改善箇所説明図

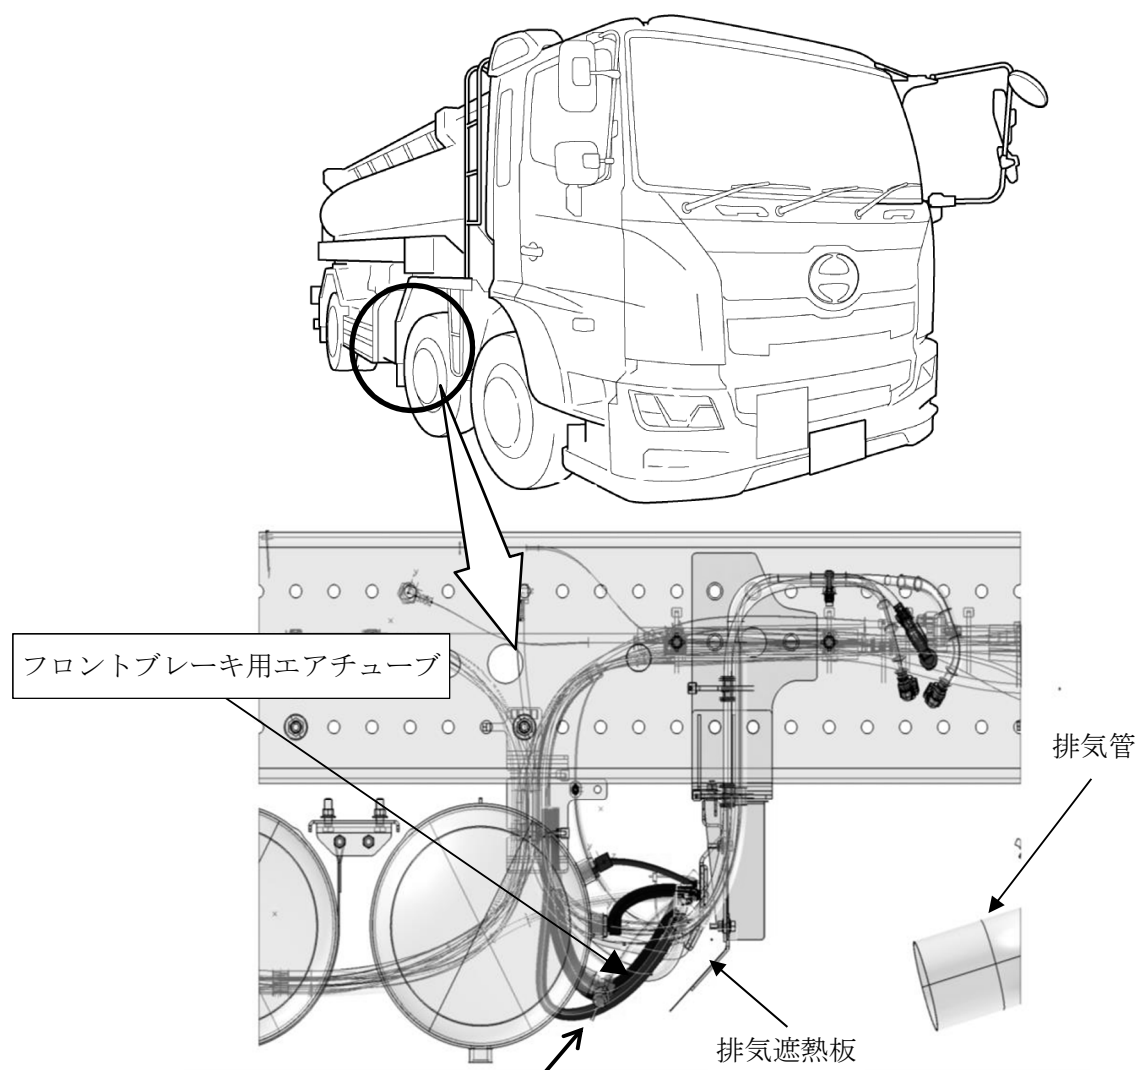
基準不適合発生箇所

大型トラックにおいて、フロントブレーキ用エアチューブの組付けが不適切なため、排気遮熱板との位置がずれており、排気熱を直接受ける状態となっているものがある。そのため、当該チューブが排気熱により溶損してエアが漏れ、制動力が低下するおそれがある。

改善の内容：

全車両、エアチューブの組付け位置を点検し、位置ずれが認められた場合は正しい位置に組み付けるとともにエアチューブを新品に交換する。なお、部品準備に時間を要するため、準備ができ次第、交換する。
